**INFRASTRUTTURE FERROVIARIE STRATEGICHE DEFINITE DALLA LEGGE  
OBIETTIVO N. 443/01  
LINEA AV/AC TORINO – VENEZIA Tratta VERONA – PADOVA  
Lotto funzionale Verona – Bivio Vicenza  
PROGETTO ESECUTIVO  
PRESIDI ANTI-RUMORE/VIBRAZIONI  
BARRIERA ANTIRUMORE DA PROGR. 187+206.34 A PROGR. 188+821.75  
LATO SX – L.S. 2^var. - OPERE DI FONDAZIONE  
GENERALE  
Relazione di confronto P.D. / P.E.**

GENERAL CONTRACTOR 		ALTA SORVEGLIANZA 				
Relazione di confronto P.D. / P.E.	Progetto IN17	Lotto 12	Codifica Documento EI2 RO BA 86 A 1 002	Rev. A	Foglio 2 di 4

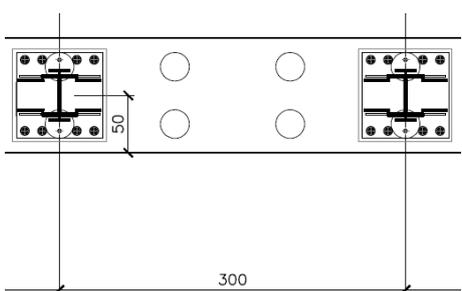
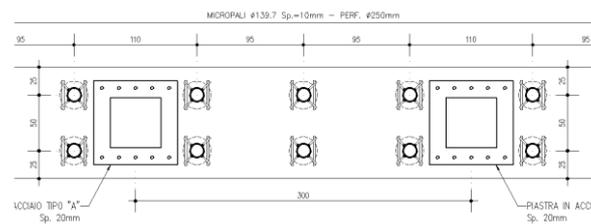
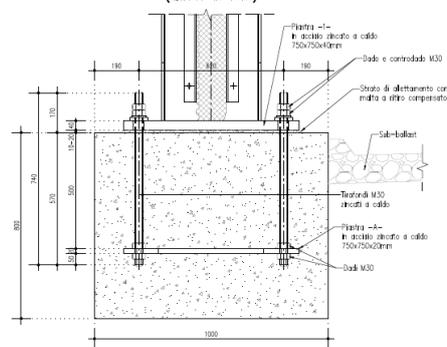
P.D.	P.E.
<b>Classe calcestruzzo per cordolo</b>	Nel Progetto Definitivo era previsto l'utilizzo di calcestruzzo di classe C32/40	A seguito delle analisi strutturali della sezione trasversale del cordolo, è emerso che è sufficiente l'utilizzo di calcestruzzo classe C28/35.
<b>Sfasamento Montante - Micropali</b>	Nel Progetto Definitivo i pali erano disposti in asse ai montanti, mantenendo un passo di 1m. 	Per eliminare interferenze tra i tubolari dei micropali e tirafondi di collegamento, si prevede uno sfasamento dei pali pari a 0.55m rispetto asse montante. 
<b>Lunghezza micropali</b>	Nel Progetto Definitivo si prevedono micropali $\Phi 139.7/10\text{mm}$ di lunghezza pari a 9m.	Per soddisfare le verifiche di resistenza strutturali e geotecniche è stato necessario incrementare la lunghezza dei micropali a 10m.
